Förslaget för Lövholmen har oacceptabel barnmiljö

Förslaget har varit ute på tidigt samråd. <https://vaxer.stockholm.se/projekt/lovholmen-blir-ny-stadsdel/>. Förslagets sex förskolor ligger inne på bostadsgårdarna, Förskolegårdarna är omgivna av höga hus. Deras storlek är 5 m² per barn, jämfört med 40 m² som rekommenderas av Boverket. Alla kvarter är på alla sidor omgivna av biltrafik, och de två parkerna i området är mycket små.

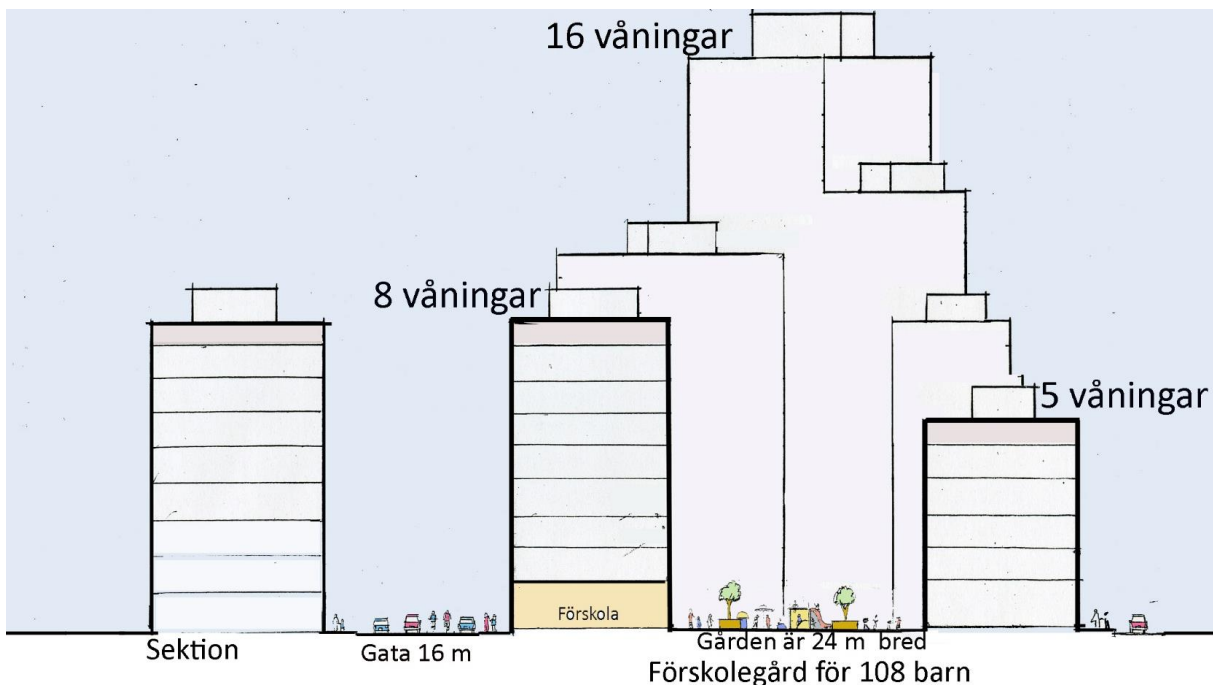
Sektion genom ett kvarter intill Lövholsvägen. Förskolegården sträcker sig från vägg till vägg på bostadsgården. Detta är en oacceptabel miljö för barnen och för förskolepersonalen.
